Naše značka
TOÚ/015-21/Ko

Vysvětlení, změna/doplnění č. 1 zadávací dokumentace k veřejné zakázce na stavební práce „**III/29920 Kuks – Stanovice, rekonstrukce komunikace, I. etapa**“.

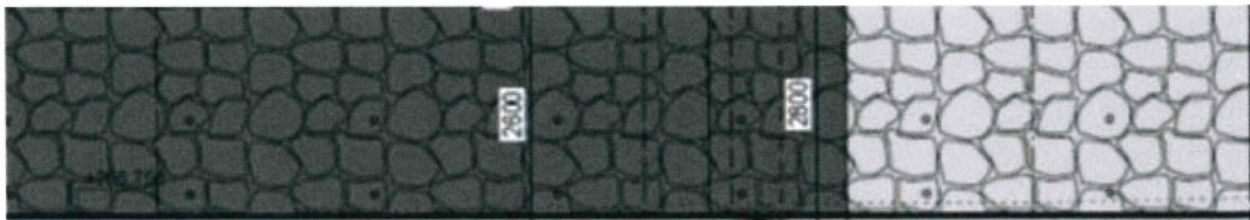
Co je míněno pojmem „místní pískovec“, tzn. jaký lom má být použit? Jaký tvar má mít obkladový kámen a jaký má být povrch na lícové straně obkladu?

Zadavatel uvádí, že tvar a povrch položky č. 318213 OBKLAD ZDÍ ODDĚL A OHRAD Z LOM KAMENE (SO 201 Opěrná zeď v km 0,292 00 – 0,337 63) bude proveden dle požadavků objednatele a dále dle přiloženého vzoru níže. Podrobnosti budou určeny na místě stavby za účasti MěÚ Dvůr Králové nad Labem – odbor ŠKS.
